日立半導体技術情報

題 目	HD64572 SCA-II ユーザーズマニュアル EDA レジスタライトアクセス時の注意	発行番号		TN-PSC-337B	
		分 類	1. 仕様変更 2. ドキュメント訂正追加等 ③ 使用上の注意事項		
適 用 製 品	HD64572FL33	対象ロット等	関連 資 料	有効期限	
	HD64572AFL33	マーク印 HD64572		HD64572 SCA-II ユーザーズマニュアル HD64572 SCA-II ユーザーズマニュアル(第2版)	平成 11 年 3 月 31 日

6.2.4 エラー・ディスクリプタ・アドレス・レジスタ (EDABH、EDAB、EDAH、EDAL)

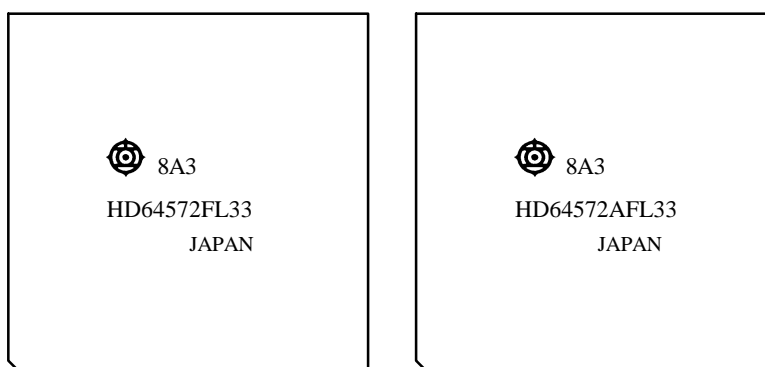
- 【注】 * バイト・アクセス・リードした場合は、その時点での値が読み出されます。
また、本レジスタへのライトアクセスは必ず下記状態時に行ってください。
 ・リセット後の初期設定時。
 ・当該チャンネルの DMA ステータス・レジスタ (DSR) の BOF ビット="1" にセットされたとき。
なお、当該チャンネルが動作中に本レジスタへのライトアクセスを行った場合、その後の DMA 転送は保証されません。

本訂正は、当該チャンネルの DMAC が動作中に EDA レジスタへライトアクセスを禁止するものです。これに伴い、チェイン・ブロック転送モードでは表 6.6 および図 6.17 を用いて説明している転送中にバッファにデータを追加する場合の例、ならびに表 6.9 および図 6.23 を用いて説明している EDA を書き換えることによって、そのバッファへの再度の書込みを可能にする例は使用できません。また、表 6.8 および図 6.22 を用いた説明のうち、書込み可能なバッファを最大限にとるために転送開始後に CDA が更新されてから、EDA に CDA の初期設定値をライトする動作は行わないで下さい。

チェイン・ブロック転送モードで EDA を再設定する場合には、必ず EDA と CDA の値が一致して DSR の BOF ビット="1" にセットされた状態で、DMA 転送が終了したことを確認してから行って下さい。

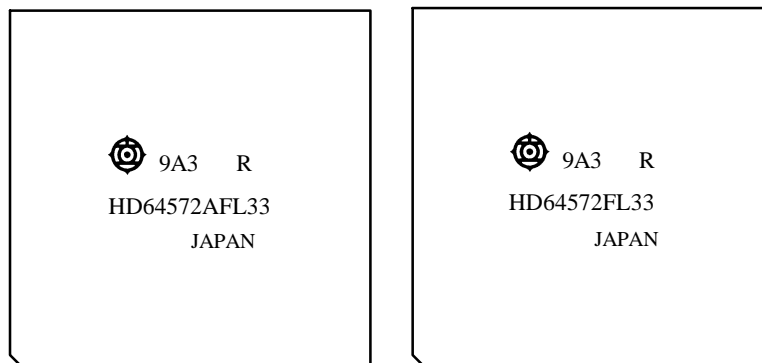
なお、本技術情報に記載する使用上の制限は下記マーク印のロットにのみ適用します。

下記のようにマーク印にRの表示があるロットからは本技術情報に記載する使用上の制限は解除されます。

また、マーク印にR表示のあるロットとR表示のないロットの違いは、本技術情報に記載する使用上の制限の有無だけであり、それ以外の仕様、特性は全く同一です。
